**a) ACCORDO OPERATIVO PREDISPOSTO AI SENSI DEGLI ARTICOLI 4 (COMMI 4, 5) E 38 DELLA L.R. N.24/2017 E SMI - AMBITI ANS\_C2.4 – DN\_8 – PARTE SUD / ANUSCA SRL / ANUSCA FORM SRL / COLLINA SRL**

**DOCUMENTO DI RISPOSTA ALLA COMUNICAZIONE PROT.N.0011417/2022**

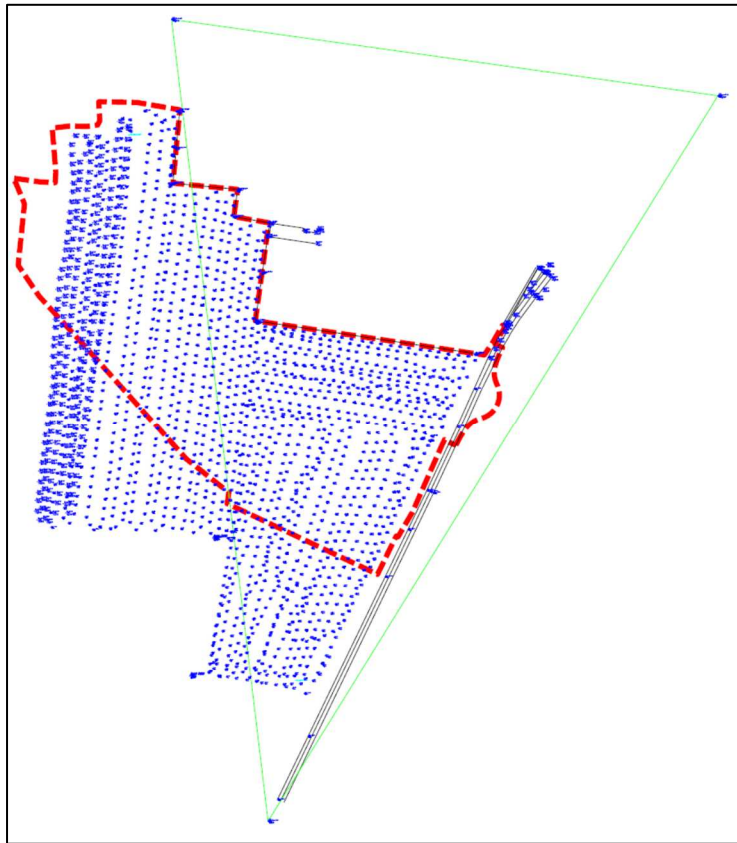
*5. in merito alla laminazione dovranno essere predisposti elaborati esplicativi in merito alla sistemazione ed all'integrazione delle vasche all'intero del parco*

Si provvede a integrare la relazione idraulica (RPRA - RELAZIONE IDRAULICA E PREVISIONE RISCHIO ALLUVIONE\_ago2022) come richiesto.

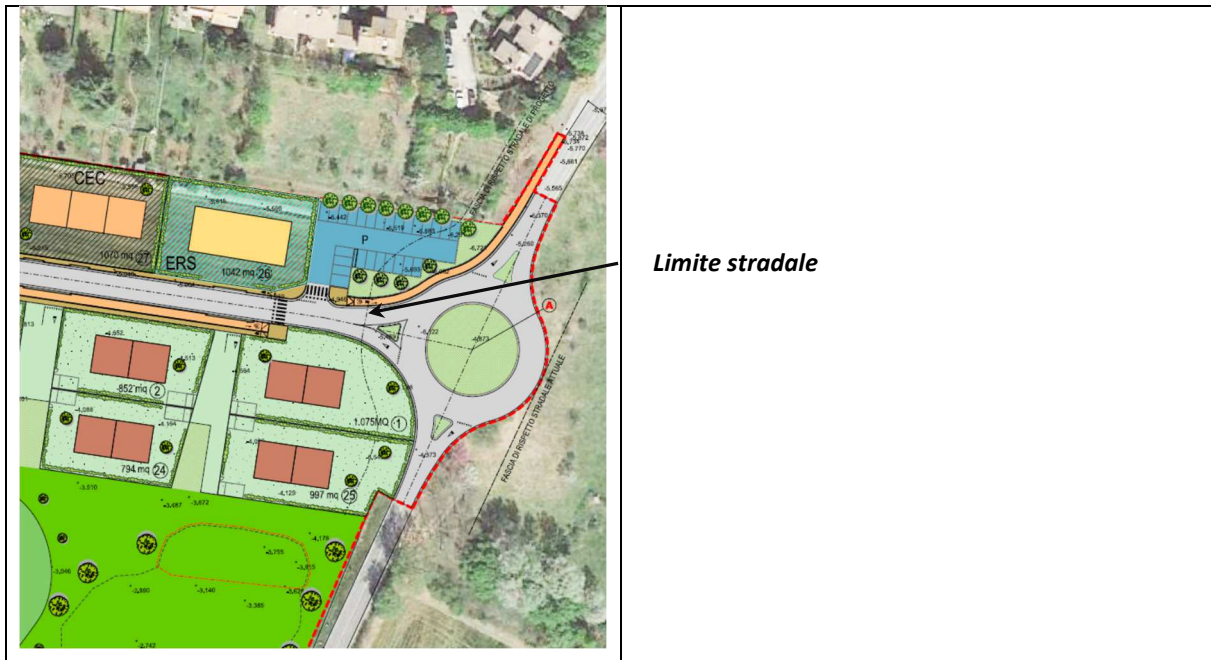
- *aree di concentrazione di materiali archeologici (psc art. 2.2.3)*
- *fascia di rispetto stradale (psc art. 4.1.3)*
- *potenzialita' archeologica livello 2 (psc art. 2.2.6)*
- *crinale non insediato (psc art. 2.1.1) tutela a margine*

Dalla tavola 2 del PSC si evince che il comparto oggetti di AO rientra nell'**area a potenzialità archeologica di livello 2**, per la quale lo stesso PSC stabilisce la seguente disciplina:

*2. Potenzialità archeologica livello 2: ogni trasformazione fisica che richieda scavi con profondità superiori a 50 cm nonché eventuali grandi movimentazioni di terra quali modifiche negli assetti dei suoli agricoli con superfici superiori a 5.000 mq, è subordinata all'esecuzione di sondaggi preliminari, in accordo con la Soprintendenza Archeologica e in conformità alle eventuali prescrizioni da questa dettate, a cura e spese del soggetto intervenente, prima del rilascio del titolo edilizio.*

Pertanto, prima del rilascio del titolo edilizio, verranno effettuati sondaggi preliminari in accordo con la Soprintendenza Archeologica, come richiesto.

**Estratto PSC con indicato il comparto oggetto di AO**

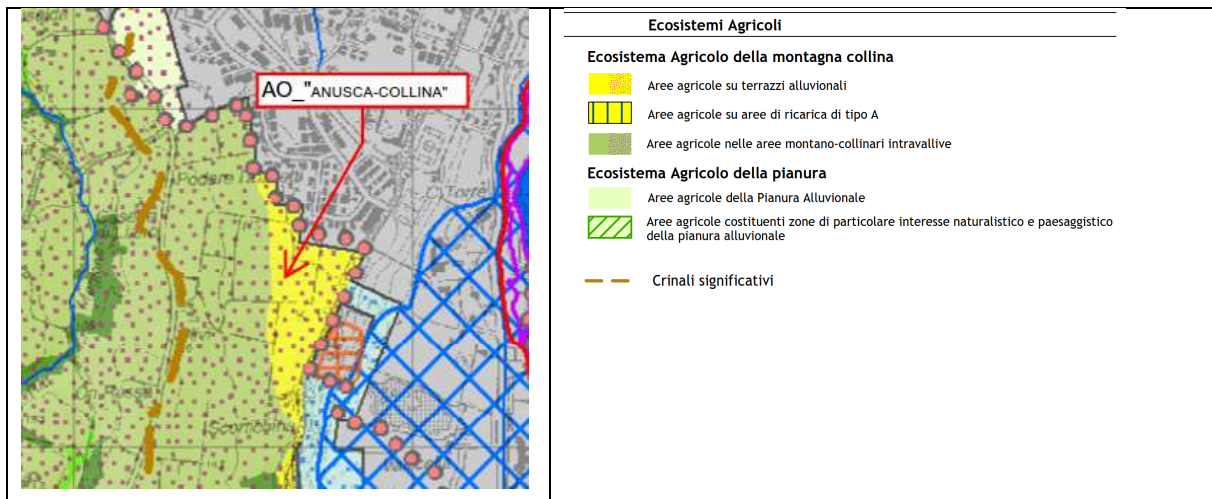
- *crinale non insediato (psc art. 2.1.1) tutela a margine*

Non si segnalano interferenze rispetto alla soluzione progettuale presentata

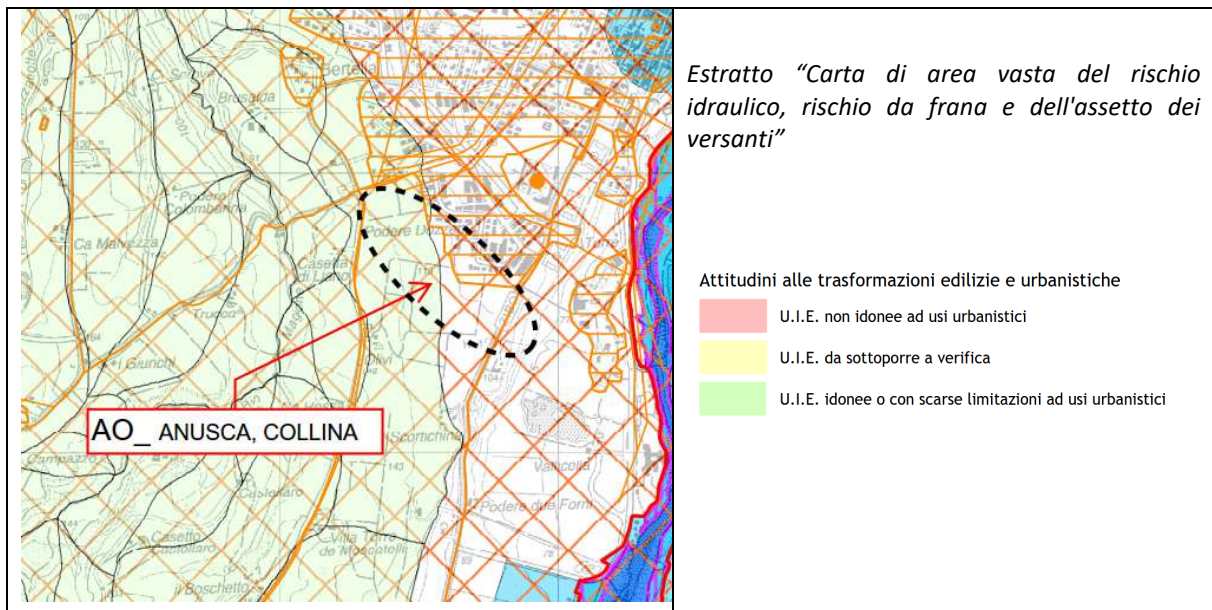
- **u.i.e. idonea o con scarse limitazioni ad usi urbanistici**

Non si segnalato criticità.

Il comparto rientra (in parte) nelle UIE idonee o con scarse limitazioni ad usi urbanistici.
